# 改善箇所説明図

補機駆動用ベルト

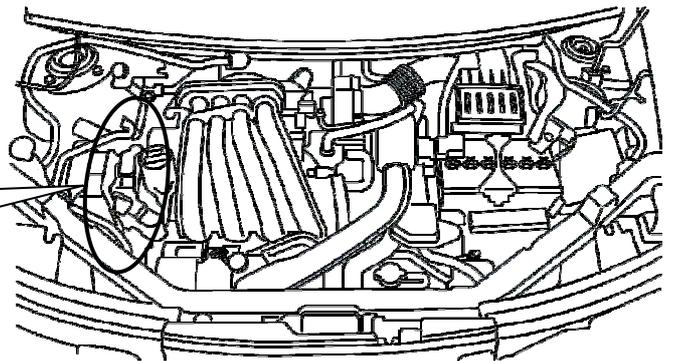
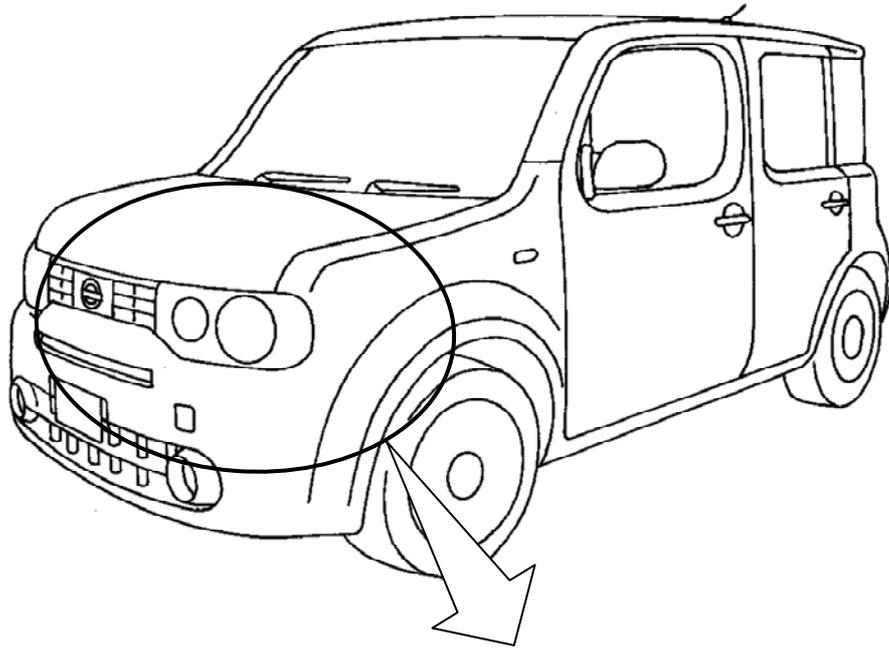
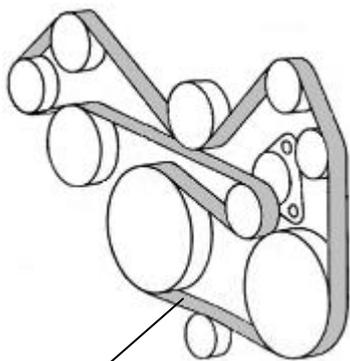
## 基準不適合発生箇所

全輪駆動車の補機駆動用ベルトの芯線の材質が不適切なため、使用過程において、当該ベルトが切れることがある。そのため、補機類が駆動されず、警告灯が点灯し、そのまま使用を続けると、最悪の場合、エンストして再始動不能となるおそれがある。

全車両、当該ベルトを対策品と交換する。

識別：銀色のシールをモデルナンバープレートの右横に貼り付ける。
